STACY設工認第3回で認可を受けた記載事項の変更について

令和4年1月6日
原子力科学研究所
臨界ホット試験技術部

令和2年11月18日付け原規規発第2011187号にて認可を受けたSTACY設工認(STACYの更新(第3回申請))(以下「設工認第3回」という。)について、以下の①及び②に示すとおり記載事項を変更することとする。

図-2. IV. 11(4) 給排水系主配管の鳥瞰図 (その4) の新旧対照表

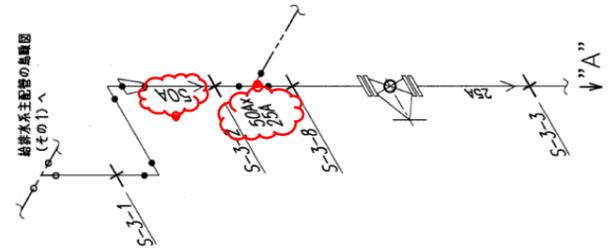
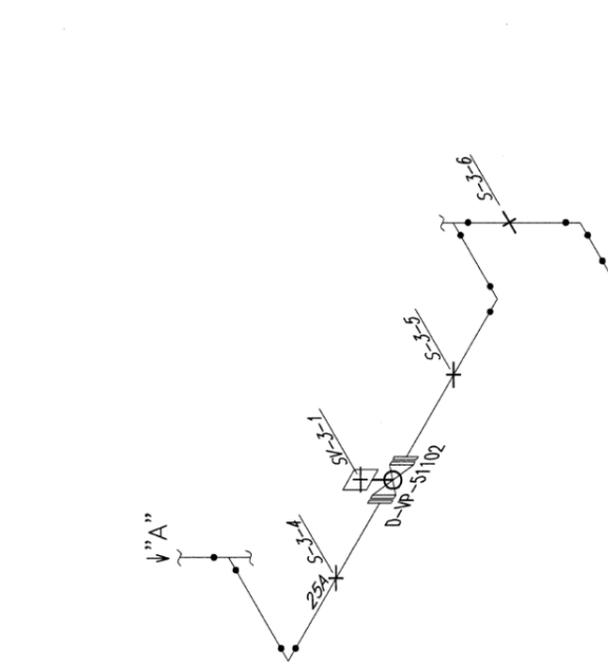
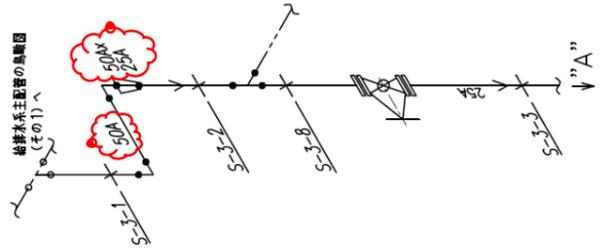
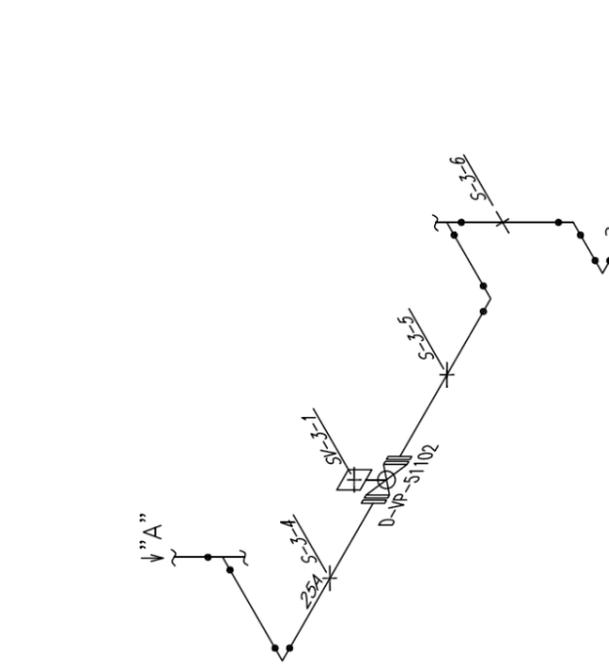
- ① 制御設備のうち給排水系主配管の鳥瞰図(図-2. IV. 11(4))について、配管寸法(50A)及びレジューサ寸法(50A×25A)の表記の位置が適切でなかったため、別紙1のとおり変更することとする。

本変更は、配管寸法及びレジューサ寸法の表記位置の変更のみであり、設計を変更するものではない。また、設工認第3回の添付書類の「Ⅲ-1-2 申請設備に係る耐震設計の基本方針」では、振動数基準定ピッチスパン法に基づく主配管の最大支持間隔のみを示しており、当該計算書の内容に変更は生じない。

記載誤りの内容	原因
①配管寸法及びレジューサ寸法の表記の位置の誤り	a) 製作メーカーの設計担当者は、S-3-2 サポートの追加に伴いレジューサ (50A×25A) の位置を変更した際に、配管寸法 (50A) 及びレジューサ寸法 (50A×25A) の表記の位置を変更することを失念した。
	b) 製作メーカーは、設工認申請書の申請 (補正) 前段階において、設工認資料と設計関連図書との照合が十分でなかった。
	c) JAEA 担当者は、製作メーカーの品質保証プロセスの確認が十分でなかった。
②構造図に示すサポートの数と部品表のサポートの数の不整合	a) 製作メーカーの設計担当者は、S-8-8 サポートを追加した際に、部品表のサポートの数を変更することを失念した。
	b) 製作メーカーは、設工認申請書の申請 (補正) 前段階において、設工認資料と設計関連図書との照合が十分でなかった。
	c) JAEA 担当者は、製作メーカーの品質保証プロセスの確認が十分でなかった。

変更前	変更後	備考
<div style="display: flex; justify-content: space-around;">   </div> <div style="border: 1px solid black; padding: 5px; margin-top: 10px; text-align: center;"> <p>STACYの更新(第3回申請) 図-2.IV.11(4) 給排水系主配管の鳥瞰図 (その4)</p> </div>	<div style="display: flex; justify-content: space-around;">   </div> <div style="border: 1px solid black; padding: 5px; margin-top: 10px; text-align: center;"> <p>STACYの更新(第3回申請) 図-2.IV.11(4) 給排水系主配管の鳥瞰図 (その4)</p> </div>	<p>配管寸法 (50A) 及びレジャーサ寸法 (50A×25A) の表記の位置の適正化</p>
